## 938정가장 연암구간 굴착공법 변경 검토 보고

『서울지하철 9호선 3단계 923공구』

# 938정거장 굴착공법 변경 검토 보고

동명갑923 제2014-192호(2014.07.14.)

## - 단면 및 현황도

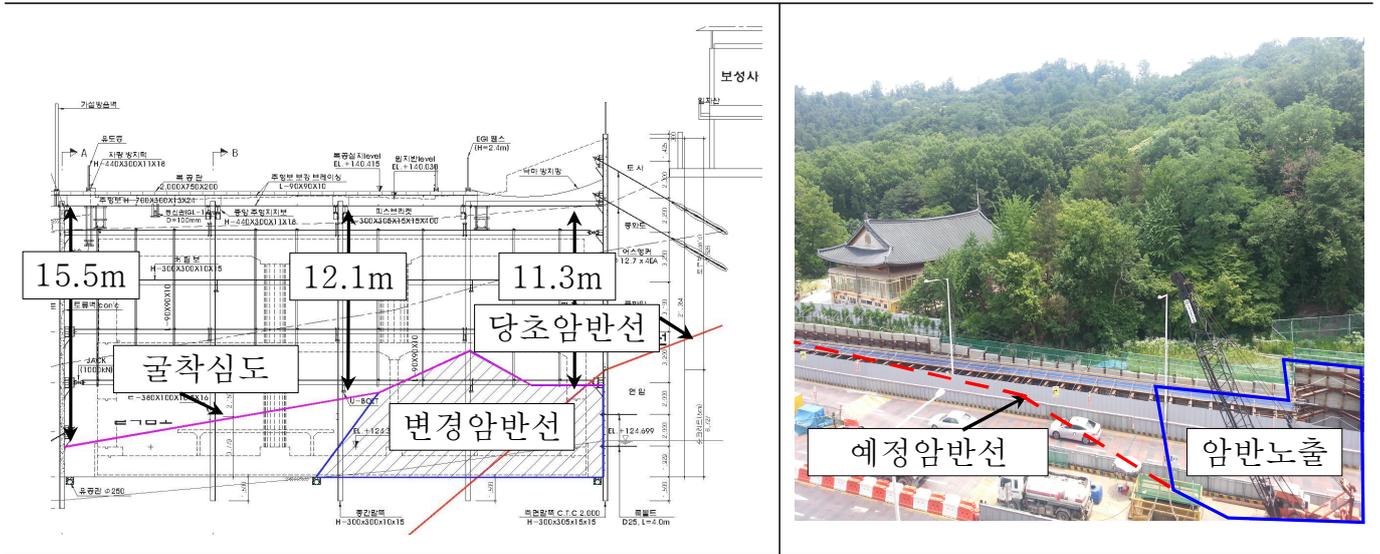
- 938정거장 암반 노출구간에서 보성사까지 이격 거리 : 57m
- 938정거장 암반 노출구간에서 보훈병원까지 이격거리 : 74m

- 당초에는 암발파(리핑+발파)공법으로 설계되어 있으나 작업장과 연접하여 있는 보성사(목조 와가) 건물에 발파진동으로 인해 일부 변형 등이 발생되고,
- 보훈병원에는 중증환자가 대부분 입원하고 있어 진동·소음에 대한 민원이 계속되고 있음

- 938정거장과 연접한 보성사 건물 및 보훈병원에 입원해 있는 중증환자를 보호하기 위해 현재 시공하고 있는 기계굴착 공법을 무진동 암파쇄 공법(PRS)으로 변경하고자 하며 추가되는 공사비(414,386천원)는 추후정산 반영하되 총공사비는 증액없이 조정하고자 함

- 책임감리원 의견과 같이 무진동 암파쇄 공법으로 변경승인코자 하며 추가되는 공사비(482백만원)는 작업완료후 총공사비 증액없이 정산코자 함
